(Département de l'Essonne)
Commune de VILLEBON sur YVETTE

**Projet d'installation d'un datacenter, présenté par la
société COLT TECHNOLOGY SERVICES**

**Demandes de permis de construire et d'autorisation
environnementale au titre des installations classées
pour la protection de l'environnement (ICPE)**

**RAPPORT
DU
COMMISSAIRE ENQUETEUR**

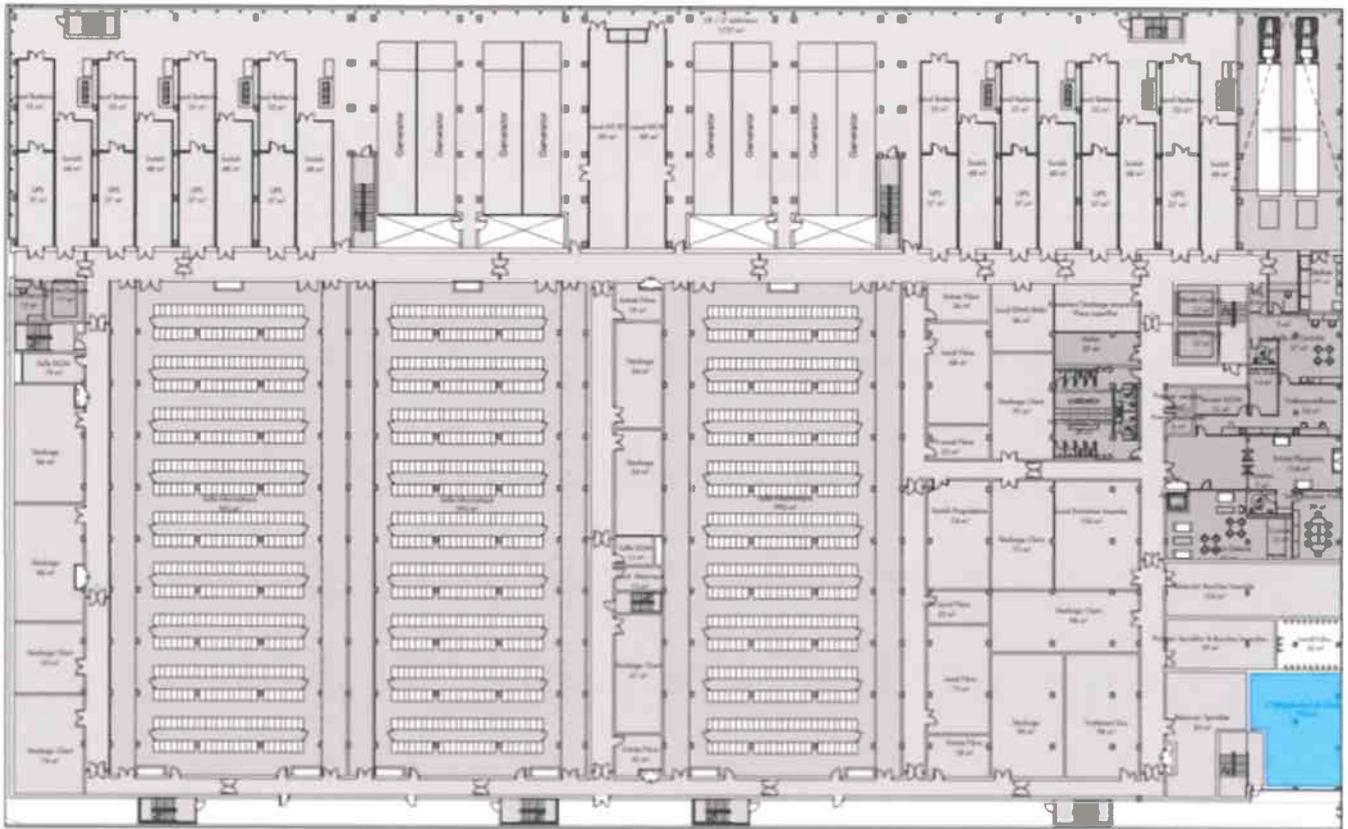
Nous considérons que ces quelques remarques, parmi d'autres, ne reçoivent pas de réponses satisfaisantes. Nous pensons qu'il y a une réflexion à mener sur le réaménagement des zones d'activités afin de regrouper les data centers avec d'autres entreprises ou activités utilisatrices de chaleur à basse température.

Dans tous les dossiers DATA CENTERS, l'exploitation de la chaleur fatale fait l'objet de remarques et d'observations aussi bien du public que des autorités environnementales (MRAe notamment). L'avis du conseil municipal de Villebon sur Yvette réuni le 25 juin 2024 émet également une réserve à ce sujet. Cet aspect doit être traité avec la plus grande attention.

Réponse de la maîtrise d'ouvrage :

Afin d'éviter les répétitions avec le groupe de questions n°5 du commissaire enquêteur sur le sujet de la récupération de la chaleur fatale, il est proposé de formuler une réponse commune.

Le projet a intégré, dès le départ de sa phase de conception, les équipements nécessaires à l'exportation de la chaleur fatale issue du fonctionnement du datacenter jusqu'en bordure de propriété. Notamment, des pompes à chaleur seront installées afin d'élever la température en sortie des salles informatiques (20/30 °C) à une température utilisable dans un réseau de chaleur externe (70/80 °C), comme illustré sur la figure suivante.
